工程名称：
三明城区“商会大厦”

A座一层局部修改图

工程编号	20111010
图别	建施修
图号	24
日期	2019.11.12

A座一层局部修改图

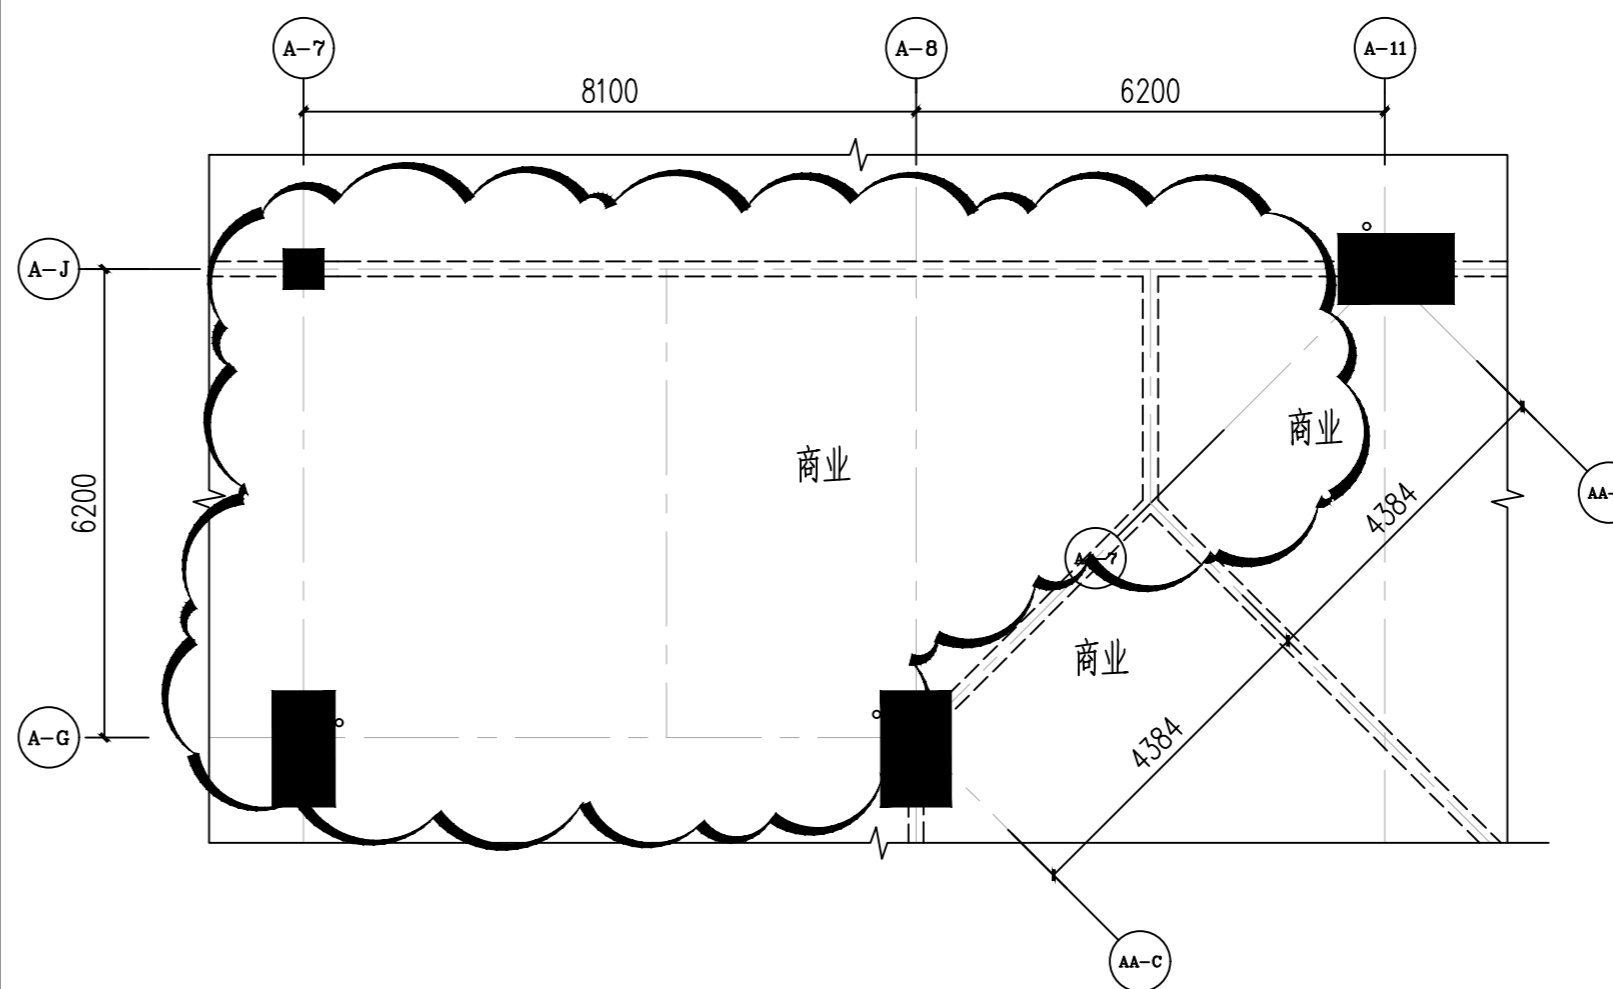
注：商业管理用房变更为商业，A-7轴分隔墙取消，A-J轴门取消，A-G轴分隔墙取消，其它分隔墙位置移动，具体如下图：
